- RAPPORT DE VISITE -

Vérification périodique de fonctionnement et d'entretien d'une installation d'assainissement non collectif dont la charge brute de pollution organique est inférieure ou égale à 1,2kg/j de DBO₅ ou supérieure à 1,2kg/j de DBO₅

VENT 183 2020 287E

Lieu-dit **Le Bourg**
Adresse **4 Rue des Moines de Saint Ibéry**

Postes de relevage / Chasse à auget

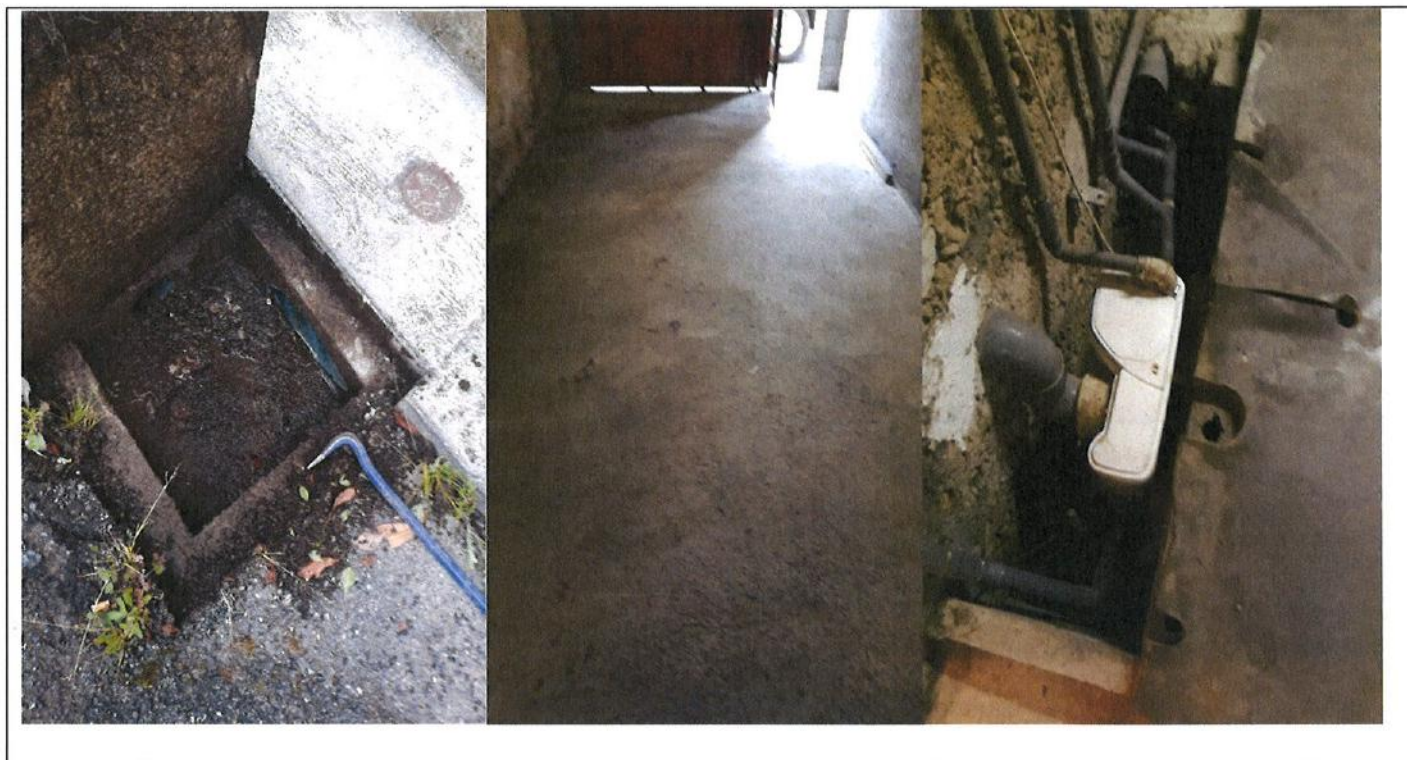
Nom du dispositif	Oui pompe de relevage		
Implantation Dans le garage	Regard accessible Oui	Sécurité du dispositif Oui	Volume de la bâchée Indéterminé
Ventilation du dispositif Non	Mauvaise odeur Non	Fonctionnement correct Oui	Signe(s) d'altération Oui

Remarque(s) : les eaux relevées par la pompe sont des eaux usées brutes (sanibroyeur et eaux ménagères)
